Nr sprawy ZP. 271.16.2019

„Budowa tęźni solankowej w Przasnyszu” w formule zaprojektuj i wybuduj

PYTANIA I WYJAŚNIENIA

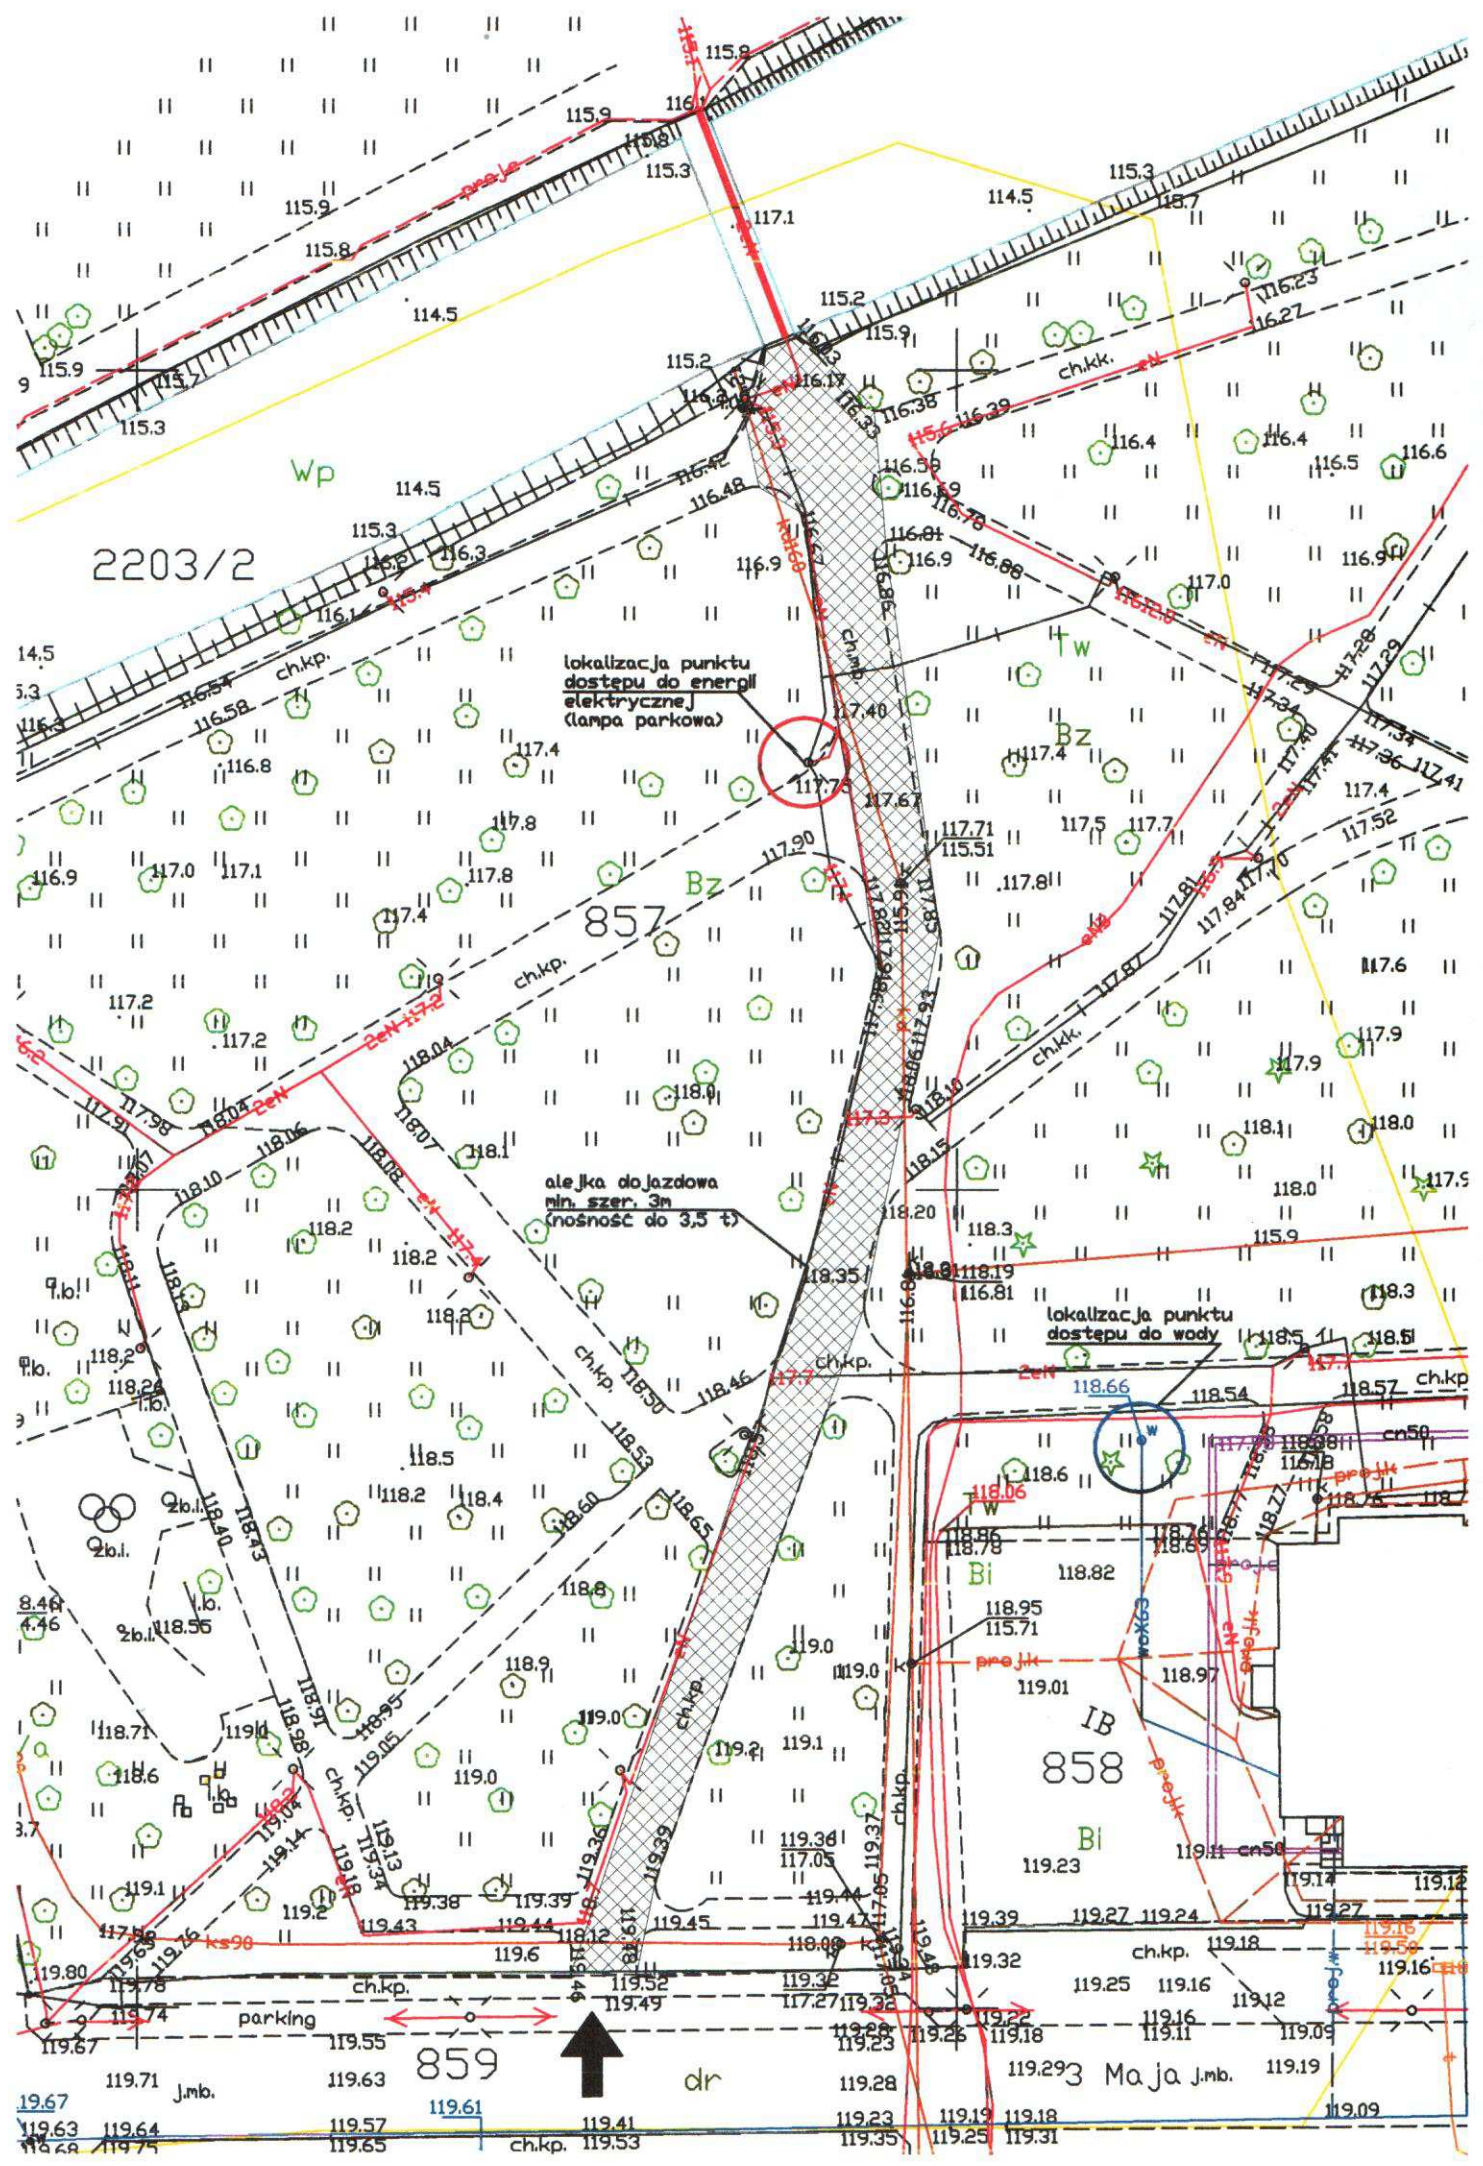
Czy Zamawiający może wskazać lokalizację źródła zasilania w energię elektryczną, czy planowane przyłączenie należy zrealizować poprzez WLZ, czy planowana inwestycja wymaga własnego układu pomiarowego. Jakie są parametry istniejącego źródła zasilania, poziom zabezpieczeń, planowane obciążenie?

Czy Zamawiający może wskazać lokalizację i parametry punktu przyłączenia instalacji wodnej tęźni do istniejącej sieci wodociągowej. Czy planowane przyłączenie należy wyposażyć w niezależny układ pomiarowo-zabezpieczający?

Czy Zamawiający może wskazać dostępne drogi dojazdu pomiędzy terenem budowy a najbliższą drogą publiczną i podać przybliżoną nośność dróg dojazdowych na potrzeby transportu technologicznego? Nośność dróg dojazdowych będzie miała znaczenie także po zakończeniu inwestycji w związku z koniecznością dostaw solanki i opróżniania zbiornika retencyjnego.

Zasilanie 1-fazowe z najbliższego słupa oświetleniowego parku. Lokalizację oznaczono na mapie.

Lokalizację i parametry punktu przyłączenia oznaczono na mapie stanowiącej załącznik do niniejszych wyjaśnień. Należy przewidzieć oddzielny układ pomiarowo-zabezpieczający.

Drogę dojazdu z drogi publicznej ul. 3 Maja oznaczono na załączonej mapie. Należy uwzględnić fakt, że droga ta ma nośność do 3,5 t.

lokalizacja punktu dostępu do energii elektrycznej (lampa parkowa)

alejka dojazdowa min. szer. 3m (nośność do 3,5 t)

lokalizacja punktu dostępu do wody
